ACUERDO POR EL QUE SE EMITE INFORME SOBRE LA PROPUESTA DE PLANIFICACIÓN DE LA RED DE TRANSPORTE DE ENERGÍA ELÉCTRICA PARA EL PERIODO 2021-2026 Y SU ESTUDIO AMBIENTAL ESTRATÉGICO.

Expediente núm.: INF/DE/022/21

SALA DE SUPERVISIÓN REGULATORIA

Ilustración 1: Capacidad y utilización de la interconexión España-Marruecos (MW y MWh) Fuente: CNMC

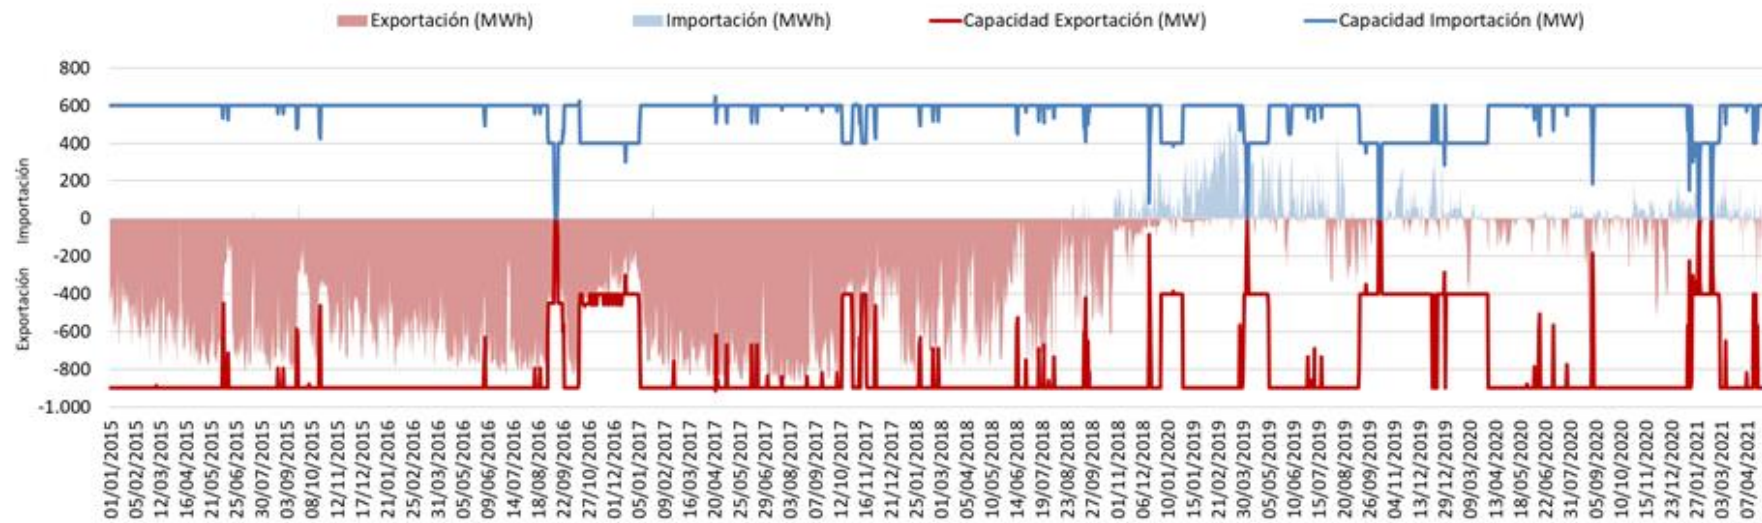
En 2021 por ejemplo, con precios altos de CO₂, la utilización es muy reducida y fundamentalmente tiene sentido importador.

Si los precios de CO₂ son elevados, y la generación marroquí (principalmente centrales de carbón) no internaliza costes medioambientales, como lo hace la generación europea, cabe pensar que el sentido de la interconexión se mantendrá importador a largo plazo, llevando a concluir que el escenario planteado en el análisis de coste beneficio parece demasiado optimista.
